Vår dato: 17.02.2026

Vår ref.: 202107628-5 Oppgi ved kontakt

NVE fremjer motsegn - Høyring - Reguleringsplan for Storrlineset del 2 - Gnr. 99 bnr. 3 - Planid 20210002 - Vinje kommune

NVEs aktsemdkart viser mogleg skredfare: snøskred (raud) og jord- og flaumskred (brunt)

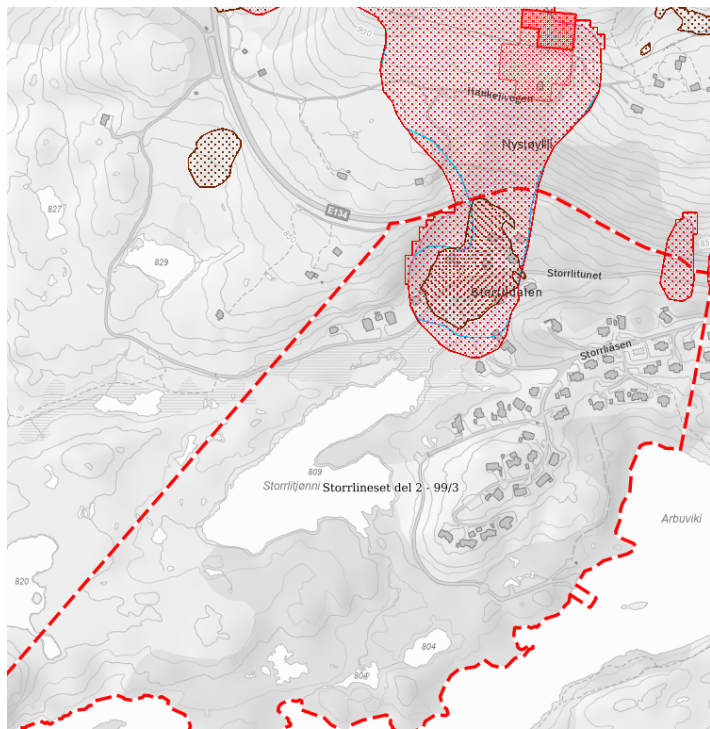
[NVE Aktsemdkart snøskred](#) (2023) og NVEs [kartbaserte rettleiing for reguleringsplan steg 9](#), viser at delar av det nordlege planområdet ligg innanfor aktsemdområde for snøskred og jord- og flaumskred.

I planomtalen kap. 4.15 står det: «*Ifølgje NVEs aktsemdskart ligg planområdet utanfor aktsemdsområde for snøskred og steinsprang samt jord- og flaumskred.*»

NVE publiserte nye aktsemdkart for snøskred 22.06.2023, med og utan skogeffekt [NVE Aktsomhetskart snøskred](#). Utløpsområda er nokre stader annleis enn på dei gamle karta. Aktsemdkart for jord- og flaumskred blei oppdatert i oktober 2025. Vi gjer merksam på at samtidig blei aktsemdkartet for flaum oppdatert: [Aktsomhetskart for flom - NVE](#), [Aktsomhetskart for jord- og flomskred - NVE](#).

Vurderinga av skredfare som er lagt til grunn i saka, ser ut til å vere gjort på bakgrunn av dei gamle aktsemdkarta. Kommunen skal legge til grunn beste tilgjengelege kunnskap på vedtakstidspunktet. Da saka blei send på høyring, var det gått over to år sidan aktsemdkartet for snøskred blei revidert. Vår vurdering er at det nye aktsemdkartet for snøskred må leggest til grunn, og at plandokumenta må bli oppdaterte med ny kunnskap.

NVE har motsegn til detaljreguleringsplan for Storlineset del 2 fordi mogleg skredfare ikkje er vurdert og ev. innarbeidd i planen jf. pbl. § 28-1 og TEK17 § 7-3.

Skredfaren må vurderast av fagkyndig. Alle skredtypar må vurderast. For rettleiing om krav til kompetanse, bestilling og utføring av skredutgreiing, viser vi til [NVEs digitale rettleiar om utredning av skredfare i bratt terreng](#). Reell fare for skred må vere avklart og sikkerheit dokumentert, jf. aktuell sikkerheitsklasse i TEK17 § 7-3.

For at grunnlaget til motsegna skal falle bort må det bli gjort ei fagleg vurdering av skredfaren i samsvar med NVEs digitale rettleiar. Viser utgreiinga at det er reell skredfare i byggeområder, må omsynssone for skred bli innarbeidd i plankartet og det må bli gitt føresegner til sona.
